Parecer Técnico n.º 14/2024 - SEDUH/GAB/CPA-EIV

PARECER TÉCNICO CPA-EIV 53ª REUNIÃO ORDINÁRIA

Referência: Processo SEI n.º 00390-00005462/2024-34

Assunto: Revisão das medidas mitigadoras 2, 6 e 8 do Estudo de Impacto de Vizinhança - EIV, relativo ao empreendimento denominado "Setor Meirelles"

Figura 06: Mapa de Diretrizes de Sistema Viário e de Circulação. Fonte: Geoportal- ETU 01/2020

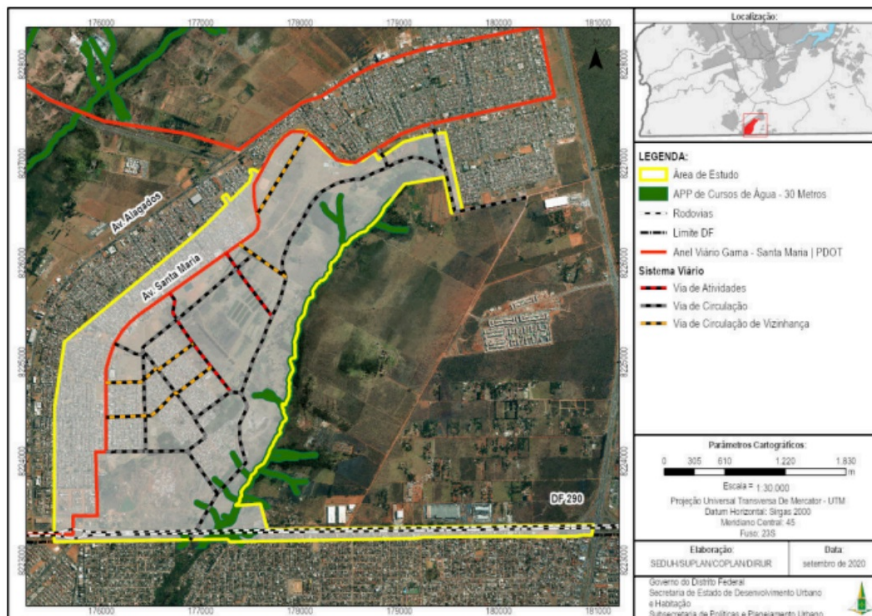
Verificou-se, entretanto, que a área está fora da faixa de Domínio do DER-DF, e além disso, a área é parte da Área de Regularização de Interesse Social (ARIS) Céu Azul, localizada entre a DF-290 e o limite sul do Distrito Federal, de acordo com o Geoportal. Sua poligonal consta do ETU 01/2020 como inserida no parcelamento de extensão de Santa Maria e sua ocupação se estende pelo Estado de Goiás.

Assim, esta comissão recomenda a alteração deste trecho previsto na porção sul da DF-290 da medida 2, acomodando-a em outro local, sem perder de vista sua motivação e as questões inerentes a essa medida, consoante o EIV aprovado, pág. 391:

Figura 12: trecho ADE POLO JK TRECHO 1 CJ 11 LT 9 no projeto elaborado (149269847)

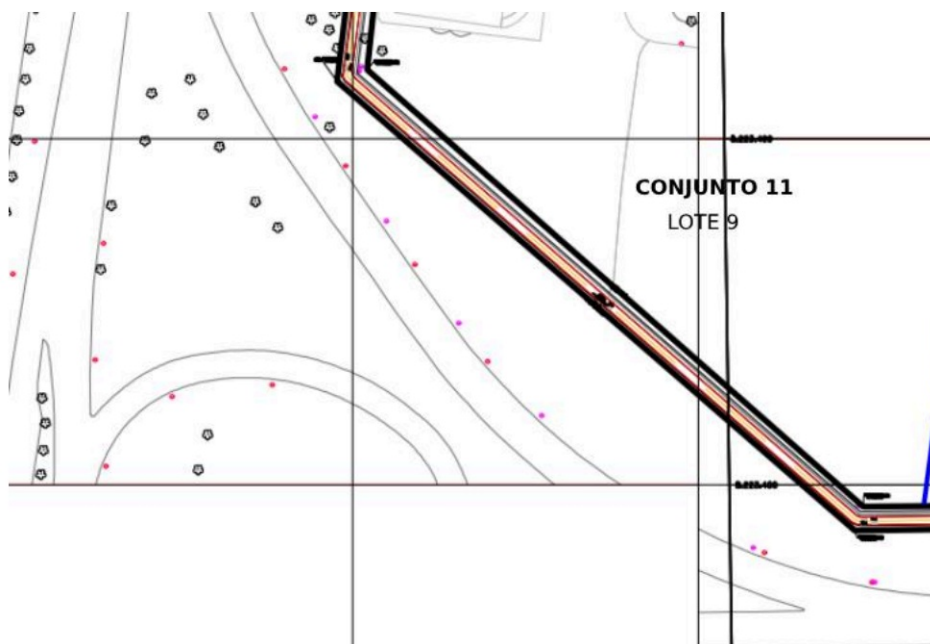
A partir disso, propõe o aproveitamento do caminho já existente, integrando-o ao seu projeto, como se verifica na figura abaixo, extraída da planta PSG_MEDIDA_MITIGADORA_08_R03-GERAL (149269847):

Em visita *in loco* realizada pela equipe da UEIV no dia 01/11/2024, verificou-se que, no trecho mencionado no ofício, o campo de mudras não representa um entrave significativo no desenvolvimento projetual, visto que a maioria das mudras encontram-se em um estágio inicial de desenvolvimento, entre o perfilhamento e o alongamento de caule. Entretanto, em que pese as espécies possam ser realocadas a partir de técnicas de manejo simples, a serem realizadas por técnicos especializados, aventa-se a possibilidade de se tratar de compensação ambiental no local, por um lado, ao tempo em que não se vislumbra óbices ao aproveitamento do traçado existente, que já constitui, por si, uma rota desejo local, conforme análise realizada na medida 2, neste parecer. Deve-se, entretanto, se atentar para a segurança dos usuários, evitando pontos cegos. Por isso, recomenda-se que o desenho proposto seja readequado para evitar “quinas”.

Figura 13: Trecho da ciclovia adjacente ao Conjunto 11 (149269847)

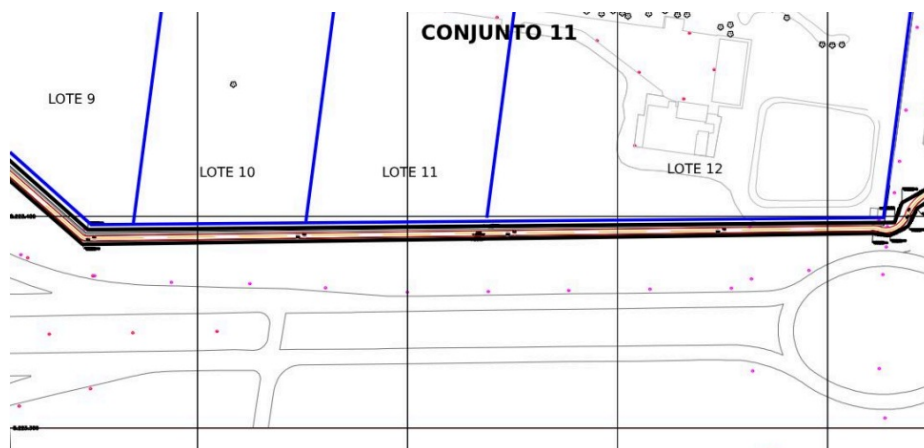
A partir disso, verifica-se no trecho seguinte, adjacente ao Lote 9 e 10 do Conjunto 11, que a proposição pretende avançar continuando paralela ao muro que cerca onde já existe um passeio para pedestres, como é possível ver na figura 13.

Na vistoria *in loco*, no entanto, constatou-se que foram implementadas calçadas que margeiam a via de veículos, o que parece uma opção mais adequada para a ciclovia, uma vez que o local não apresenta interferências físicas.

Neste local, verificou-se que os ciclistas trafegam pelas faixas de rolamento da DF-290 dividindo o espaço com veículos, o que configura uma condição adversa de circulação para os ciclistas, visto que o *Manual Brasileiro de Sinalização de Trânsito: Volume VIII - Sinalização Ciclovária* define que em vias de maior hierarquia, tais modais devem ser segregados pela construção de ciclovias ou ciclovias compartilhadas com pedestres.

Figura 15: comparação entre Projeto URB 022/2021 e situação existente, conforme GeoPortal

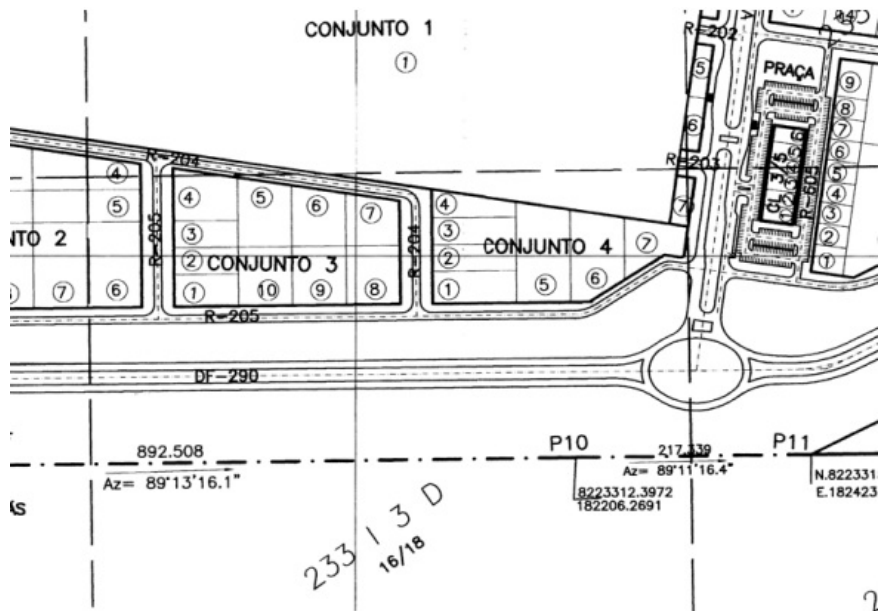
Verifica-se na URB 022/2001, que aprovou o desenho para o sistema viário local, que não consta o estacionamento existente no local, atestado também pelo GeoPortal da Seduh, camada de SISTEMA VIÁRIO > ESTACIONAMENTOS:

A implementação de ciclorrota em trecho de estacionamento não é recomendada, pois, sendo uma área de alta rotatividade e fluxo constante de movimentos de manobra, cria um ambiente de pouca previsibilidade que compromete a segurança dos ciclistas, expondo-os a situações de risco, tais como colisões com veículos que acessam ou deixam o estacionamento. Nesse contexto, sugere-se que na proposição do projeto, mantenha-se a continuidade da ciclovia de maneira segregada ao longo da via existente e prevista na URB 022/2001. Nessa toada, sugere-se também que o projeto a ser apresentado agregue a previsão de estacionamento (que, na verdade, já existe) para organização e sinalização dos cruzamentos dos fluxos, ainda que o interessado não execute o trecho do estacionamento por não estar no escopo da medida.

Nota-se que deve-se dar atenção em especial a este trecho visando garantir as condições mínimas de segurança de circulação aos ciclistas e demais agentes que compõem o tráfego na região.

Figura 17 - Trecho da ciclovía adjacente ao conjunto 2(149269847)

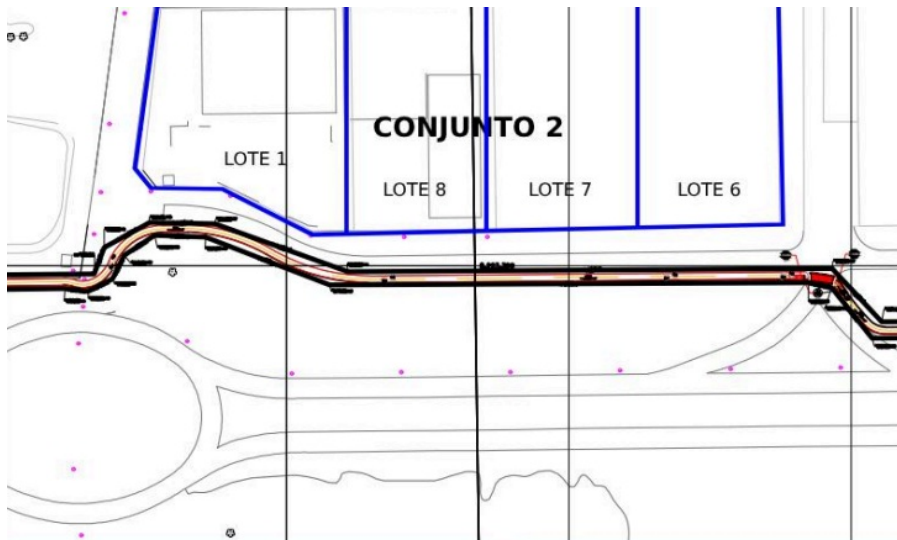
No trecho em frente ao Conjunto 2, verifica-se que a proposta de traçado da ciclovía, paralela ao limite do lote, não considerou adequadamente a situação fática do local, uma vez que essa via de acesso tem sido utilizada como área de espera e estacionamento irregular para caminhões dos empreendimentos situados nos lotes adjacentes. A implantação do desenho proposto não é recomendado, pois ocasionaria conflitos entre o trânsito de ciclistas e o de veículos pesados.

No trecho da ciclovía proposto próximo ao Lote 01, observam-se erosões causadas pelo escoamento de águas pluviais, decorrentes da ausência de rede de drenagem adequada nesses pontos, o que comprometeria a segurança e integridade da ciclovía. Dessa forma, recomenda-se também que a ciclovía mantenha-se paralela à calçada existente que margeia a via de veículos motorizados.

Figura 19 - Trecho do projeto referente ao conjunto 3 (149269847)

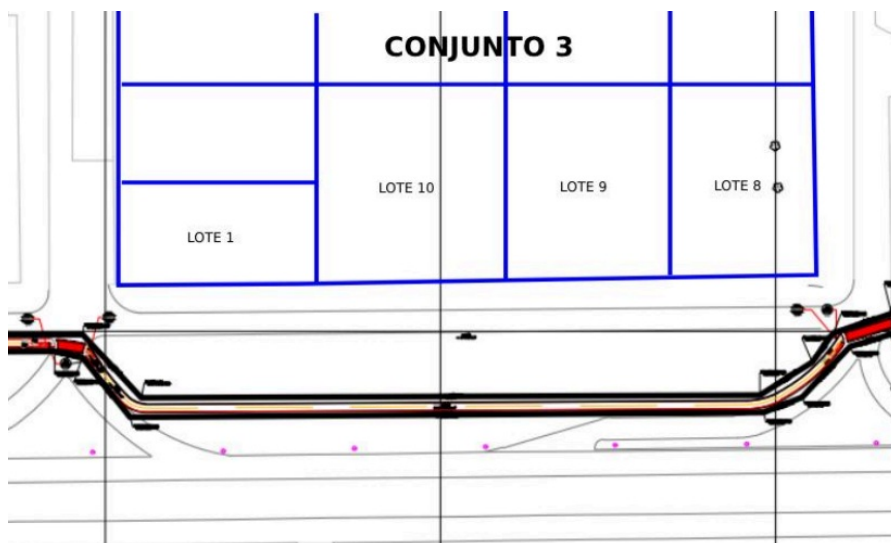
No trecho adjacente ao conjunto 3, indicado na figura 18, local já mencionado anteriormente onde se sugere o término da ciclovia, a proposta deve seguir o mesmo padrão aos trechos analisados anteriormente, devendo ser implantada paralela à calçada de pedestres existente.

Figura 21: trecho da ciclovia adjacente aos Lotes 1, 8 e 9 do Conjunto 11 (149269847)

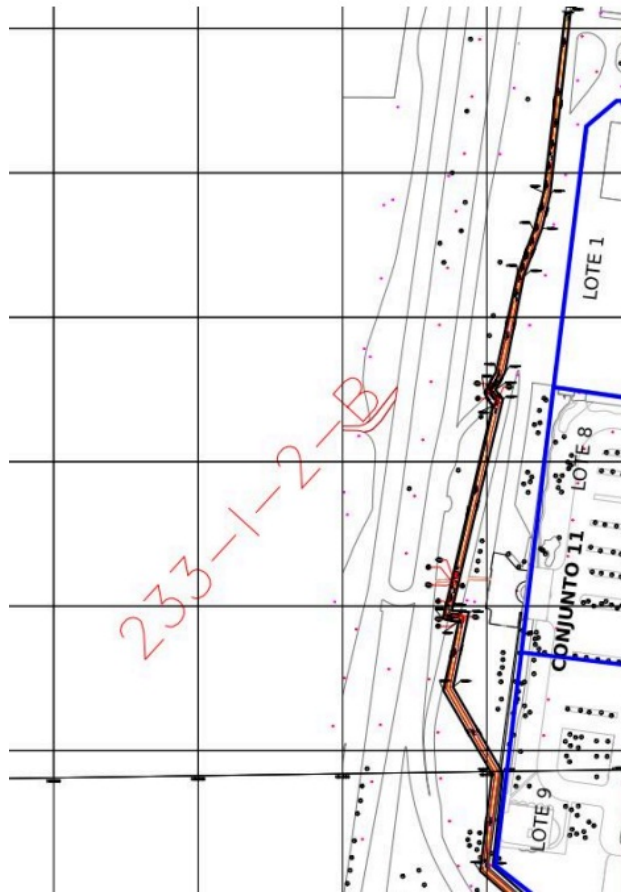
Por fim, sugere-se que no trecho da ciclovia adjacente aos Lotes 1, 8 e 9 do Conjunto 11 seja compatibilizado o desenho com as calçadas que foram implantadas recentemente pelo DER, para que não hajam interferências que ajam em detrimento da evolução urbanística do local.
